Tracébesluit Zuidasdok (wijziging 2023)

Besluit tot wijziging van het Tracébesluit Zuidasdok

juni 2023

Figuur 37 wTB kaart met wijziging 17

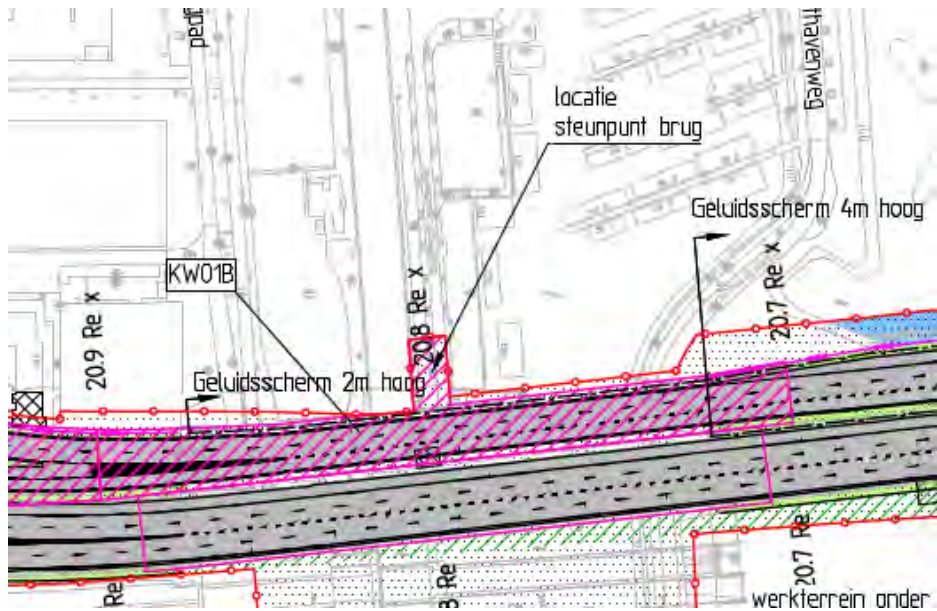
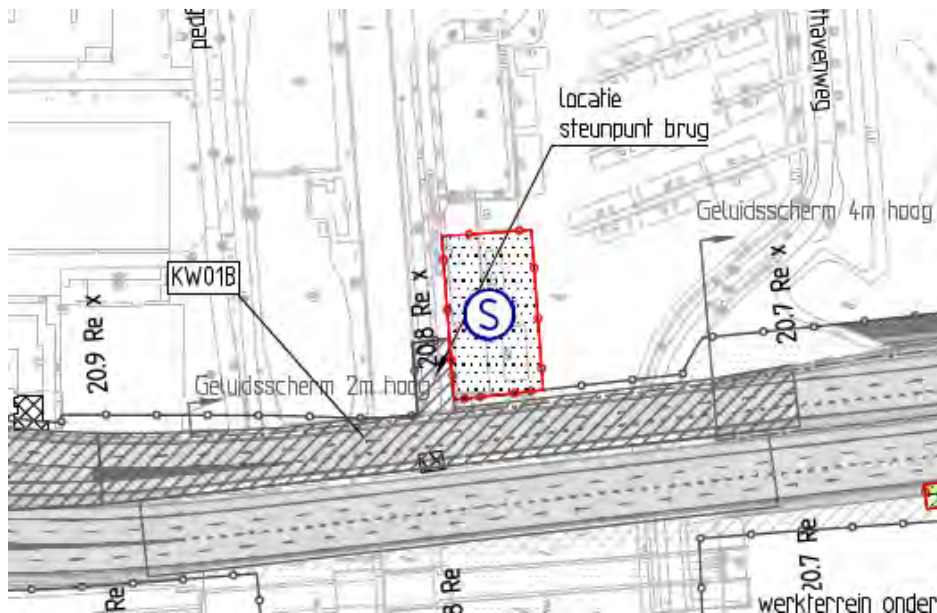
Locatie en wijziging nummer	km	Wijziging met toelichting
Ten noorden van de Schinkelbrug (nr. 17 overzichtskaart)	20.7 Re x – 20.8 Re x	Toevoegen Werkterrein Schinkel uitsluitend ten behoeve van bouwveiligheidsmaatregelen. Tijdens de realisatiefase zullen voor de verbreding van de Schinkelbrug funderingswerkzaamheden uitgevoerd worden en bruggelen ingehesen. Vanuit hijsveiligheid is het niet mogelijk om tijdens het hijsen te verblijven in de twee woonschepen naast de Schinkelbrug. Het werkterrein mag niet worden gebruikt voor andere tijdelijke maatregelen en voorzieningen van artikel 5 van het Tracébesluit.
